小型トラックの制動装置のリコールについて

平成 21年1月22日

リコール届出番号2249

改善箇所説明図

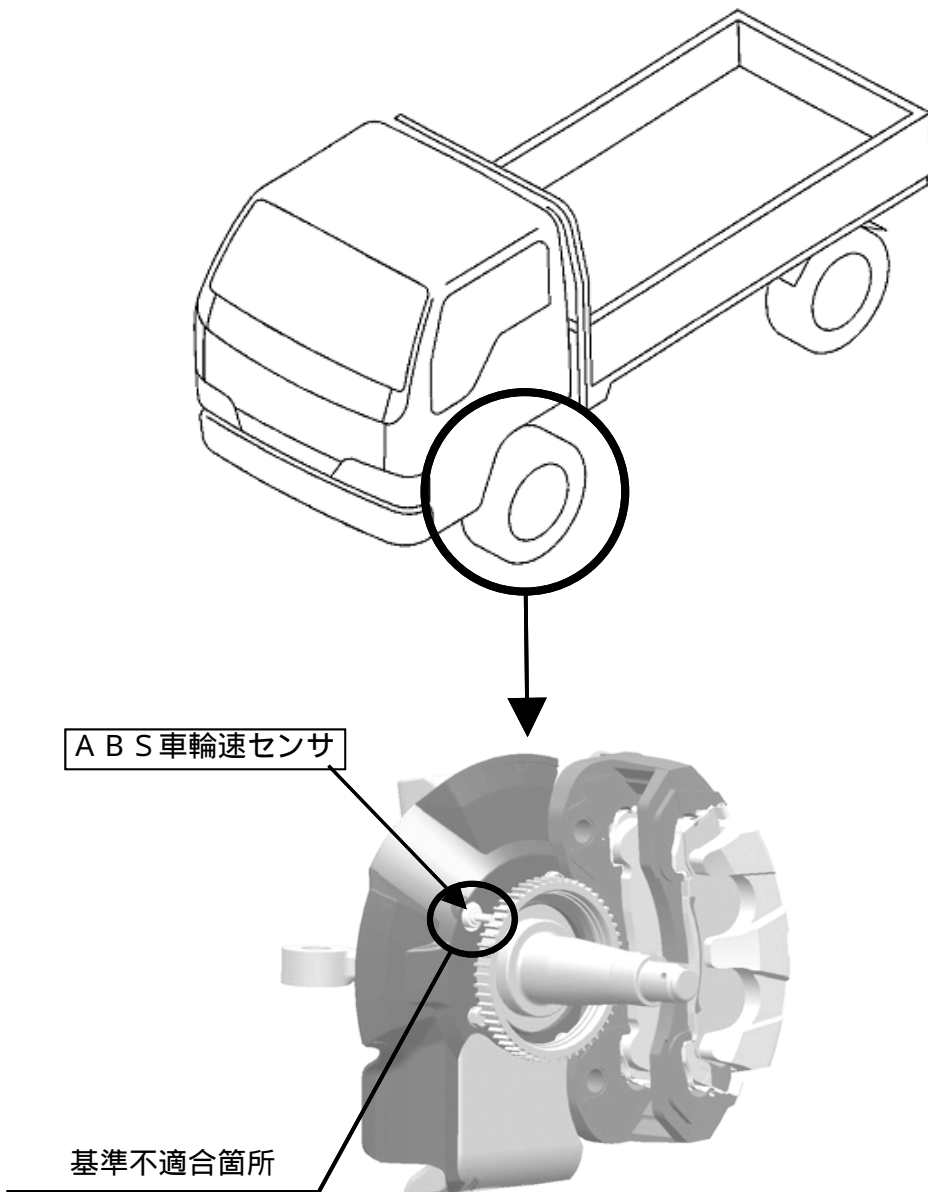
アンチロックブレーキシステム（ABS）の前輪の回転速度を検出するセンサ部において、前回のリコール対策が不十分であったため、飛び石などが当たり変形していたものがある。そのため、車輪からの信号が得られずABSが誤作動し、最悪の場合、低速走行状態において制動力が低下するおそれがある。

改善の内容：整備記録を確認し、前回リコール（届出番号1658）対策時に前輪の回転速度を検出する当該センサを交換していない車両は、新品に交換する。

識別：キャブ左側ピラー部IDプレートに緑色シールを貼付する。
